# **Avis délibéré de l'Autorité environnementale sur le plan de gestion pluriannuel des opérations de dragage d'entretien sur le canal du Centre (71)**

**n°Ae: 2014-44**

Figure 9 : Carte synthétique de la programmation des opérations de dragage. Source : dossier p. 129.

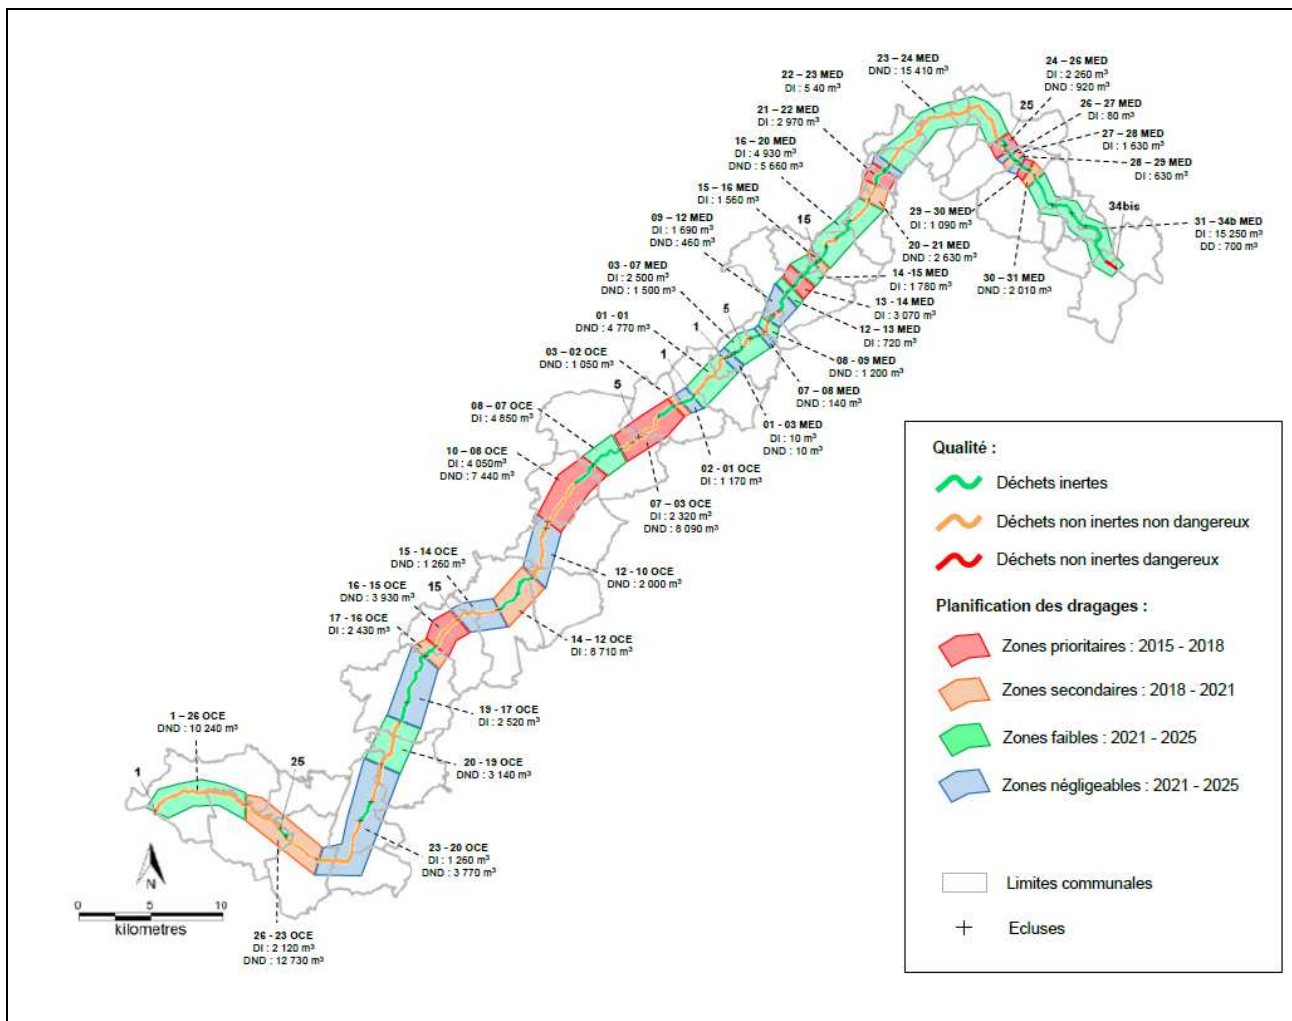
Il serait utile qu'un tableau récapitulatif soit établi, non pas seulement pour la première séquence triennale, mais aussi pour les périodes ultérieures, et que ces tableaux rappellent les longueurs des sections et les ratios « volume de sédiment/longueur du tronçon » et récapitulent les volumes par période comme pour la première.

Figure 10 : Protocole analytique suivi pour la caractérisation initiale des matériaux.  
Source : note complémentaire.

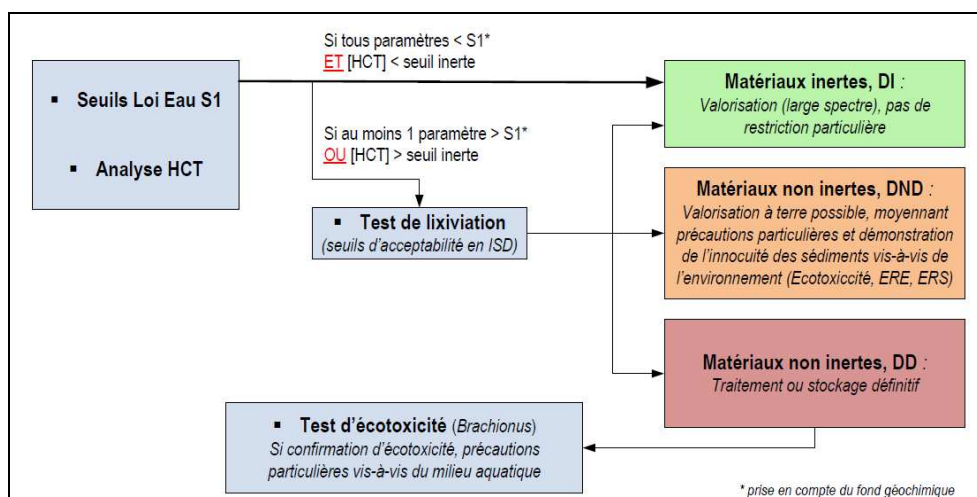
Le protocole proposé est bien conforme à l'arrêté du 9 août 2006. Il montre d'ailleurs que l'indicateur  $QS_m$  mis en avant dans le dossier n'est pas utilisé dans ce processus opérationnel.
